Mission régionale d'autorité environnementale

**Avis délibéré de la mission régionale  
d'autorité environnementale  
Hauts-de-France  
sur le projet de parc éolien  
de la Fontaine du Berger  
sur la commune de Macquigny  
dans le département de l'Aisne (02)**

n°MRAe 2018-2397

*Implantation retenue (source étude d'impact)*

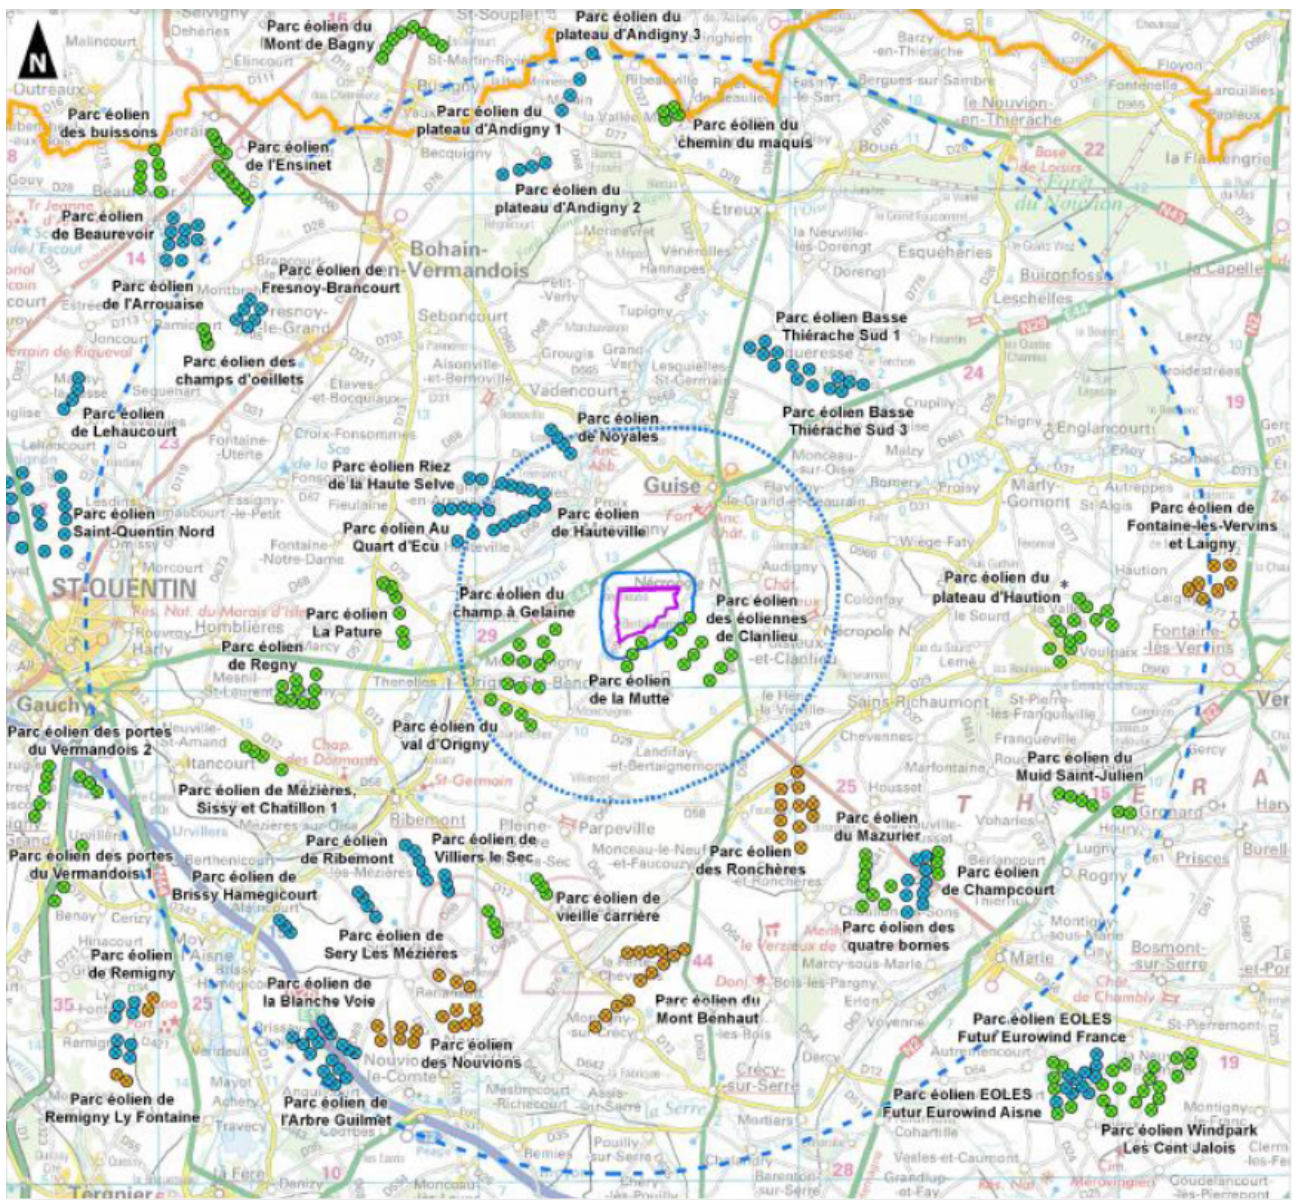
Il est à noter que si la majorité des éoliennes du projet se situent à plus de 200 mètres de haies ou de boisements, les éoliennes E01 et E09 sont situées respectivement à 75 m et 55 m de haies existantes. Or, la société française pour l'étude et la protection des mammifères préconise un recul de 200 m au moins des boisements pour limiter les impacts sur la faune volante.

- *d'analyser la fonctionnalité des haies et boisements existants, en tant qu'habitat et éléments fixes du paysage, notamment ceux que le projet prévoit de détruire ;*
- *d'en déduire une distance de retrait des éoliennes E01 et E09, qui ne saurait être inférieure à 200 mètres selon les recommandations d'Eurobats.*

Par ailleurs, après mise en place de cette mesure, le projet ne respectera pas la recommandation d'Eurobats relative à l'éloignement de 200 mètres entre les éoliennes et les boisements ou haies puisque les éoliennes E01 et E09 seront à moins de 160 mètres de haies.

*L'autorité environnementale recommande d'assurer un éloignement des éoliennes d'au moins 200 mètres de haies ou boisements afin de prévenir la mortalité des chiroptères.*
